改善箇所説明図

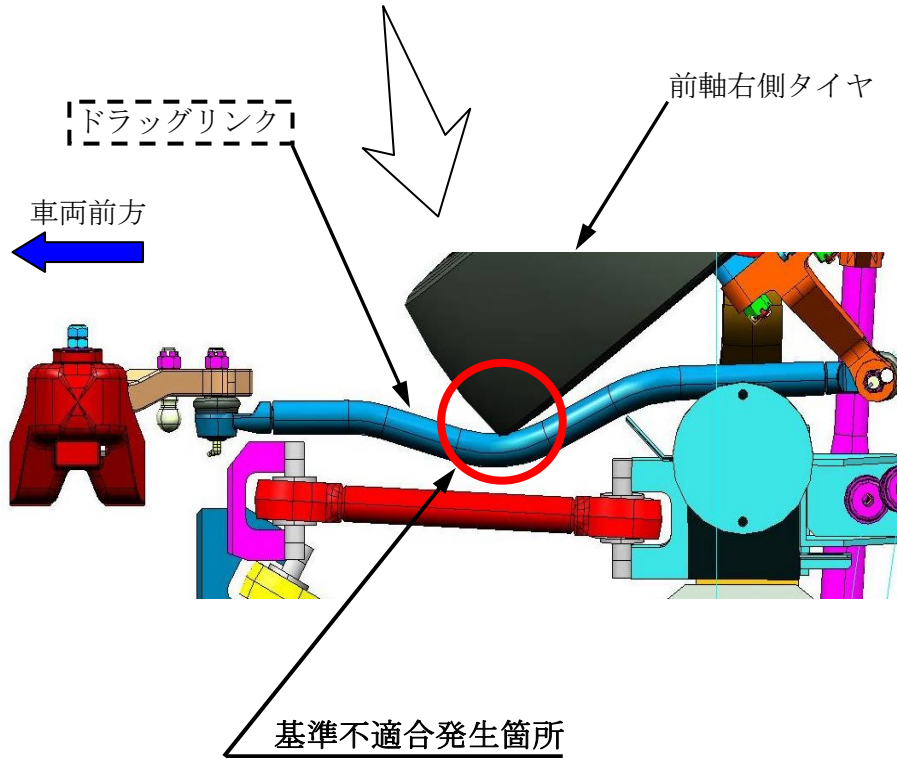
フレームの組付けが不適切なため、スタッドレスタイヤを装着してハンドルを最大限度まで切った状態で走行した場合、タイヤがドラッグリンクと接触することがある。そのため、そのままの状態で使用を続けると、当該リンクの接触部分に錆が発生し、損傷するおそれがある。

改善の内容
全車両、タイヤを点検し、接触するおそれのあるタイヤを装着している車両は、切角を変更する。また、ドラッグリンクに接触痕がある場合は、ドラッグリンクを新品と交換する。尚、全車両、コーションラベルを運転席付近に貼付する。

識別：ドラッグリンク前端に、白色ペイントを塗布する。
